PROVINCIA DE PANAMÁ, DISTRITO DE PANAMÁ, CORREGIMIENTO
DE LAS CUMBRES - VERIFICACIÓN DE COORDENADAS
DEL PROYECTO CATEGORÍA I "CONSTRUCCIÓN DE GALERA
DE ALMACENAMIENTO Y VIVIENDA"

**SECCIÓN DE EVALUACIÓN DE ESTUDIOS DE IMPACTO AMBIENTAL
INFORME TÉCNICO DE EVALUACIÓN DE ESTUDIO DE IMPACTO AMBIENTAL****I. DATOS GENERALES:**

FECHA:	23 DE JUNIO DE 2025
NOMBRE DEL PROYECTO:	CONSTRUCCIÓN DE GALERA DE ALMACENAMIENTO Y VIVIENDA.
PROMOTOR:	FABRICA DE BLOQUE L.P., S.A.
CONSULTORES Y Nº DE REGISTRO:	NADIA ADAMES (DEIA-IRC-089-2022) ISABEL MURILLO (IRC-008-2012)
UBICACIÓN DEL PROYECTO:	CORREGIMIENTO DE LAS CUMBRES, DISTRITO Y PROVINCIA DE PANAMÁ.

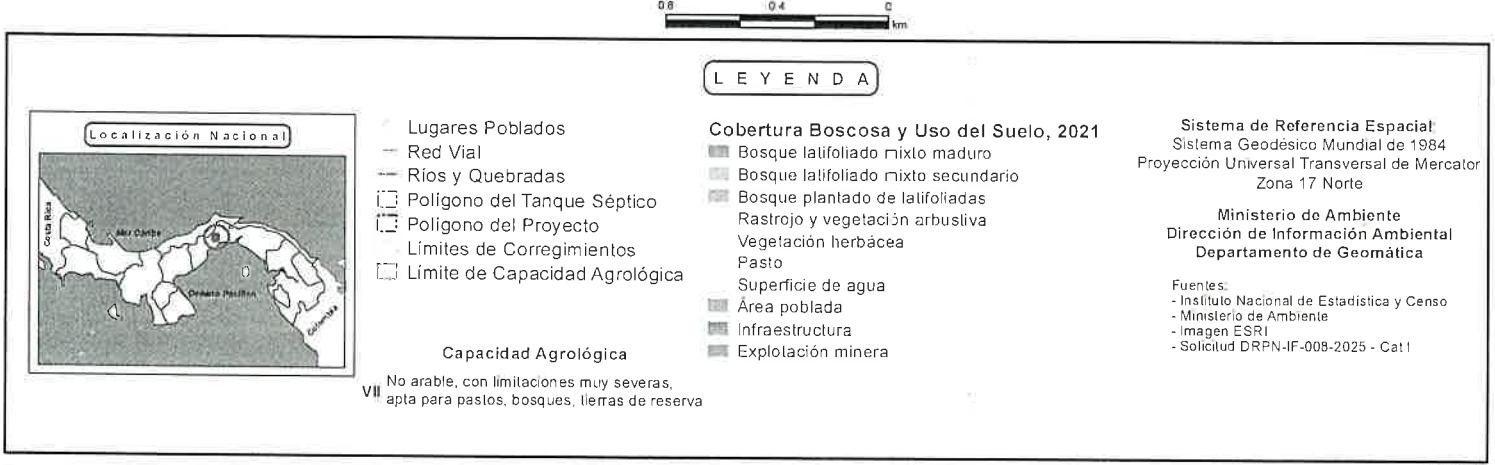
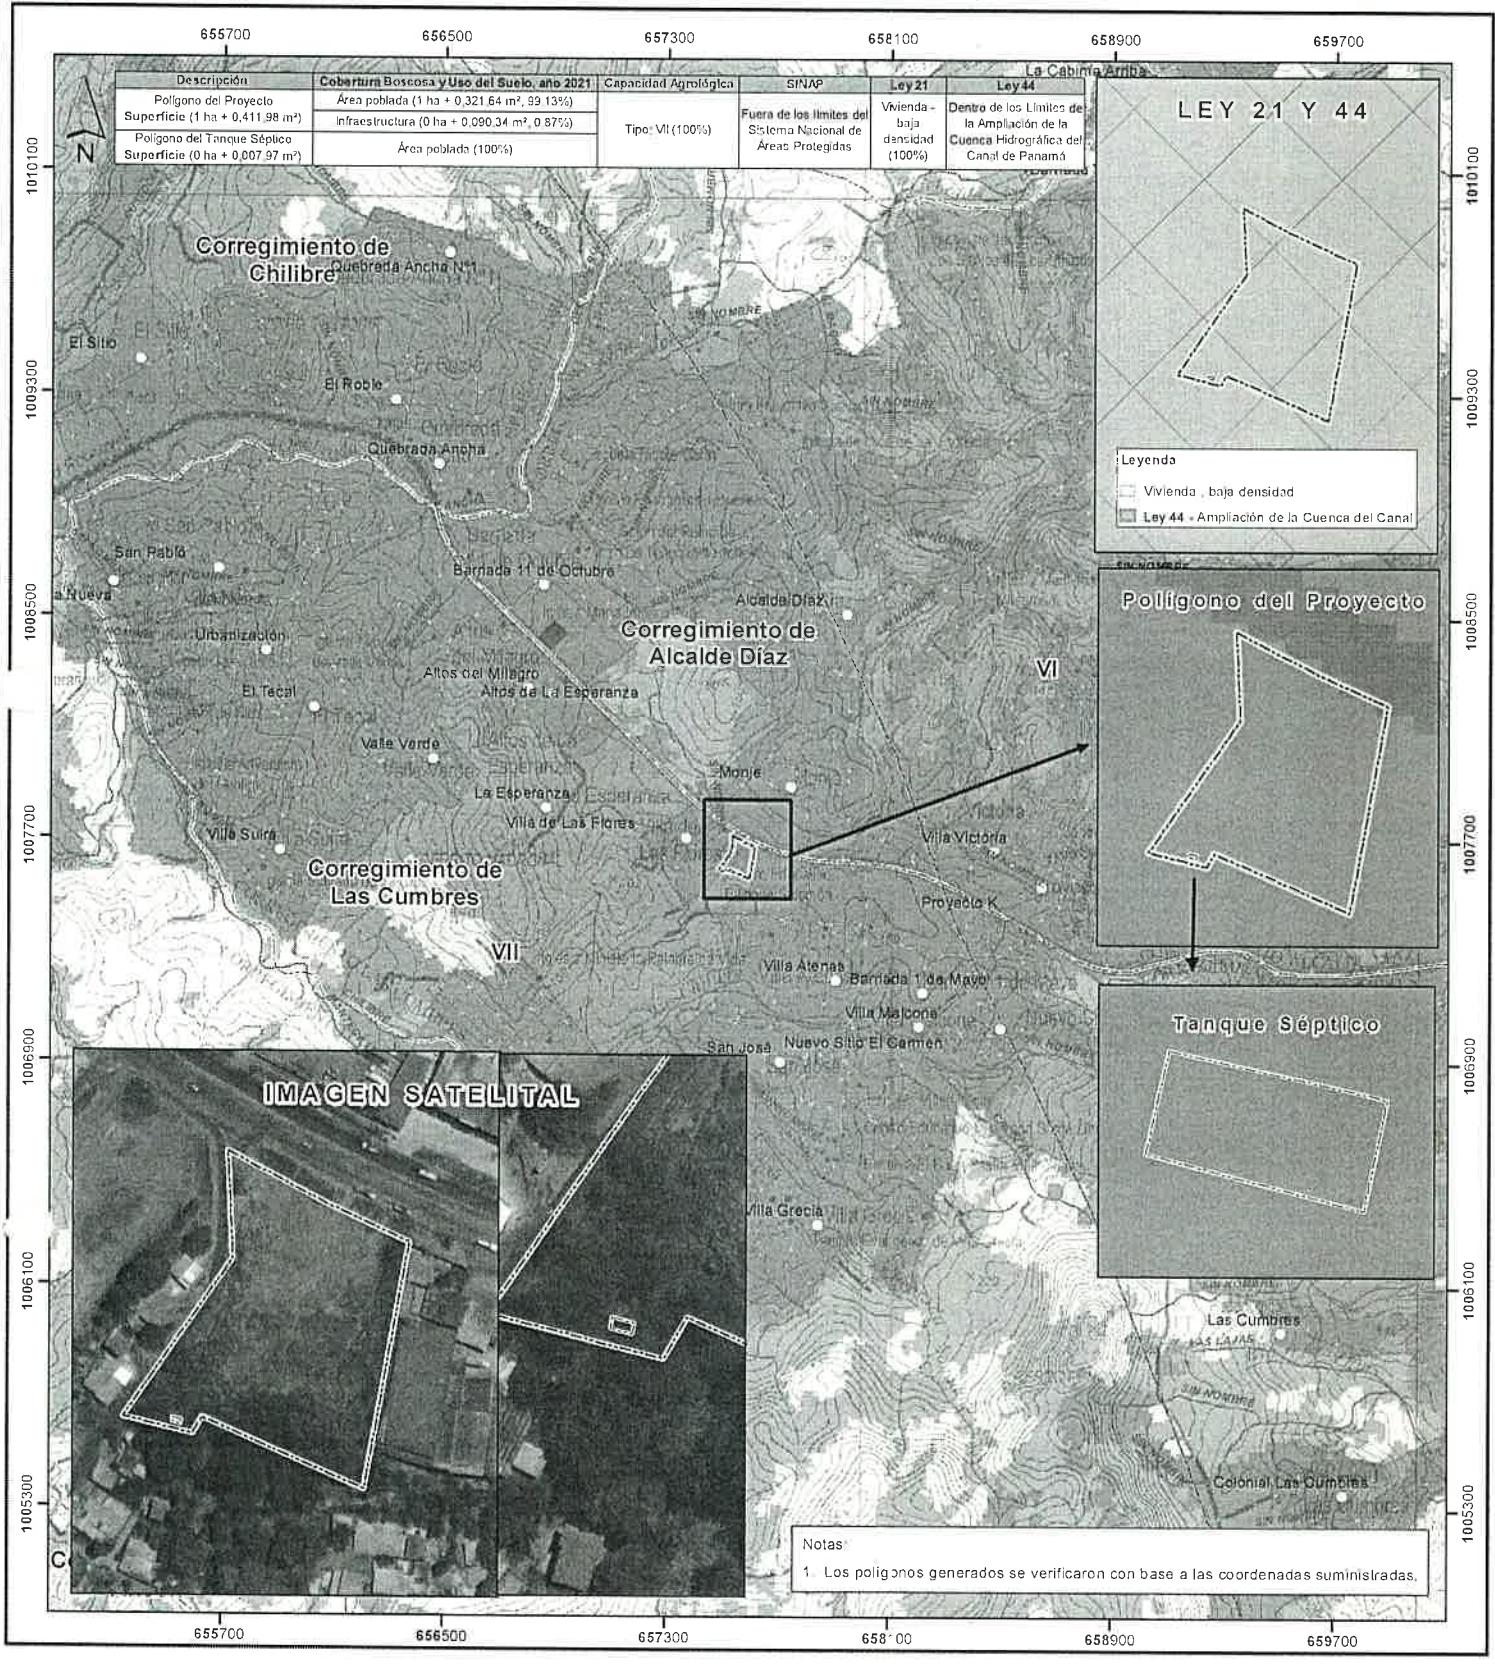
Mediante nota GEOMATICA-EIA-CAT-I-0288-2025, recibida el 19 de mayo de 2025, la Dirección de Información Ambiental, remite la verificación de las coordenadas del proyecto indicando que “*con los datos proporcionados se generó un (1) polígono con una superficie aproximada de (1ha+0.411.98 m²), el mismo se ubica fuera de los límites del Sistema Nacional de Áreas Protegidas (SINAP). De acuerdo con la Cobertura Boscosa y Uso del Suelo, año 2021, se ubica en las categorías de “Área Poblada (1ha+0.321.64m², 99.13%” e “Infraestructura (0ha+0.090.34 m², 0.87%; y según la Capacidad Agrológica, se ubica en el Tipo: VII-100% (No arable, con limitaciones muy severas, apta para pastos, bosques, tierras de reserva). De acuerdo a Uso Propuesto- Ley 21, se ubica dentro de la categoría de “Vivienda-baja densidad” y se ubica dentro del límite Ley 44- Ampliación de la Cuenca Hidrográfica del Canal de Panamá*”.

Mediante nota GEOMATICA-EIA-CAT-I-0400-2025, recibida el 20 de junio de 2025, la Dirección de Información Ambiental, remite la verificación de las coordenadas del proyecto indicando que “*con los datos proporcionados se generó un (1) polígono correspondiente a “Tanque Séptico” con una superficie aproximada de (0ha+0.007.97 m2), el mismo se ubica fuera de los límites del Sistema Nacional de Áreas Protegidas (SINAP). De acuerdo con la Cobertura Boscosa y Uso del Suelo, año 2021, se ubica en las categorías de “Área Poblada y según la Capacidad Agrológica, se ubica en el Tipo: VII-100% (No arable, con limitaciones muy severas, apta para pastos, bosques, tierras de reserva). De acuerdo a Uso Propuesto- Ley 21, se ubica dentro de la categoría de “Vivienda-baja densidad” y se ubica dentro del límite Ley 44-Ampliación de la Cuenca Hidrográfica del Canal de Panamá*”. (ver foja 119 y 120 del expediente administrativo).
